# 美浜発電所、大飯発電所及び高浜発電所 に係る火山影響評価について

令和元年7月29日

原子力規制庁  
地域原子力規制総括調整官(福井担当)

# 関西電力の 大山火山の火山灰分布に関する 調査結果

## (2) 関西電力の原子力発電所ごとの敷地における降下火砕物の最大層厚

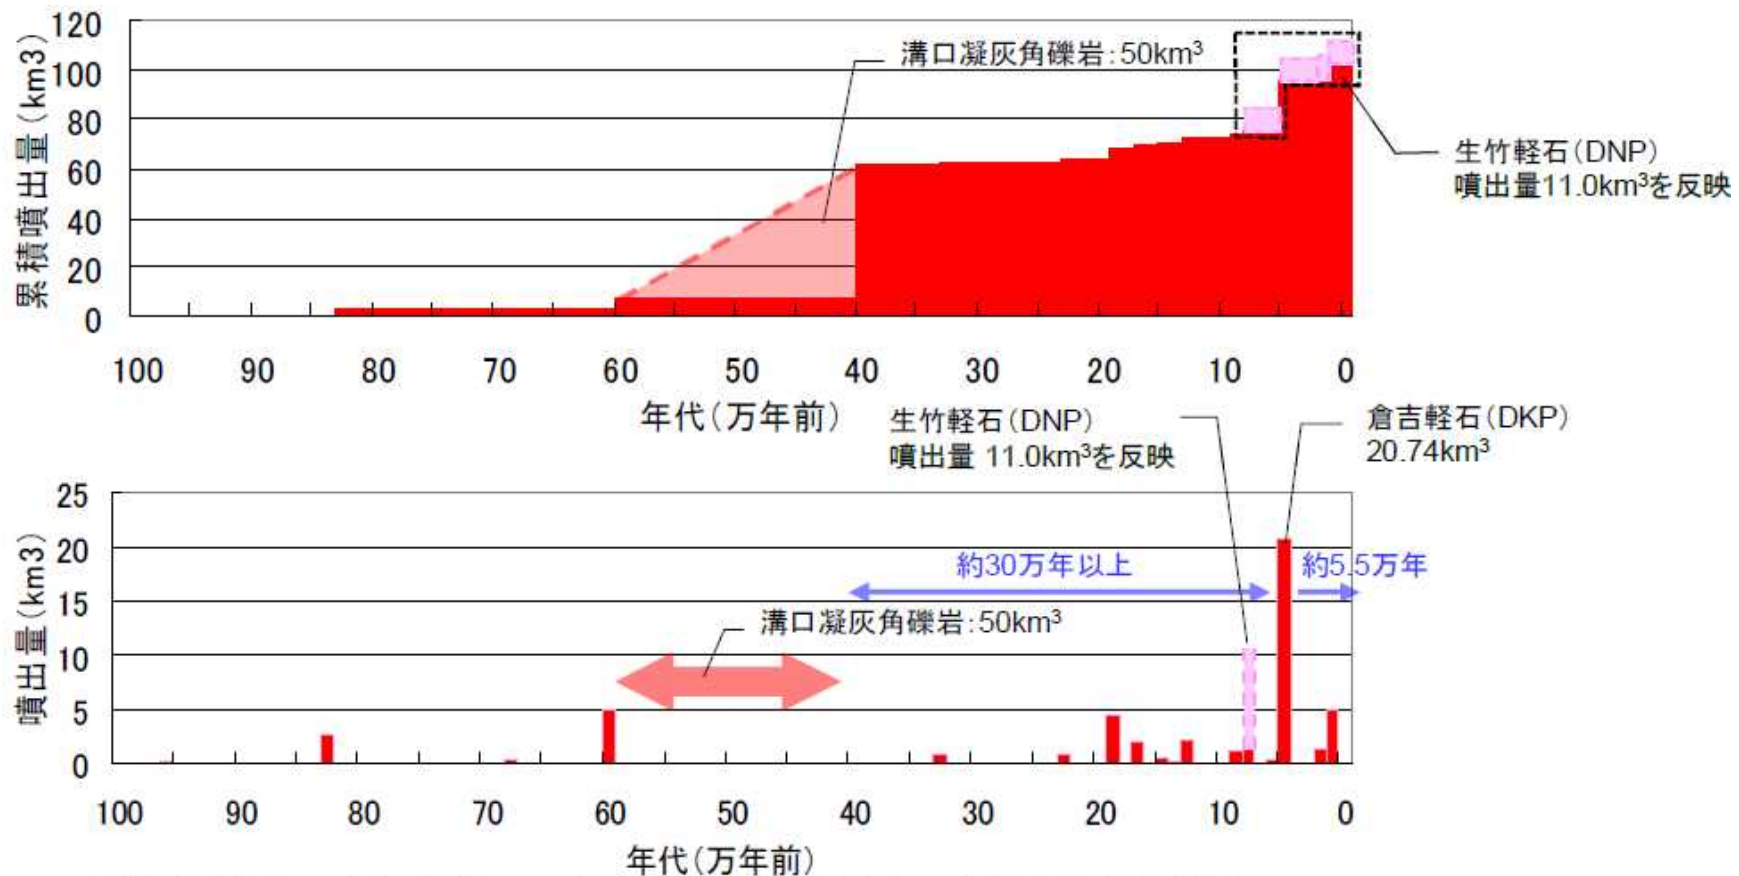
関西電力は、既許可時の原子炉設置変更許可申請書と同じ移流拡散モデルを用いたシミュレーションにより、原子力発電所の敷地における降下火砕物の最大層厚を算出している。算出に使用したプログラムは Tephra2 であり、入力パラメータのうち、噴出量については今回算出された噴出量の中で最大の  $11.0 \text{ km}^3$  を採用している。また、噴出量以外の条件は、当該原子炉設置変更許可申請書において不確かさも含め、各発電所で最大層厚を算出したケースと同一の値を採用している。その結果は、以下のとおりである。

関西電力の 原子力発電所	敷地における降下火砕物の 最大層厚
高浜発電所	21.9 cm
大飯発電所	19.3 cm
美浜発電所	13.5 cm
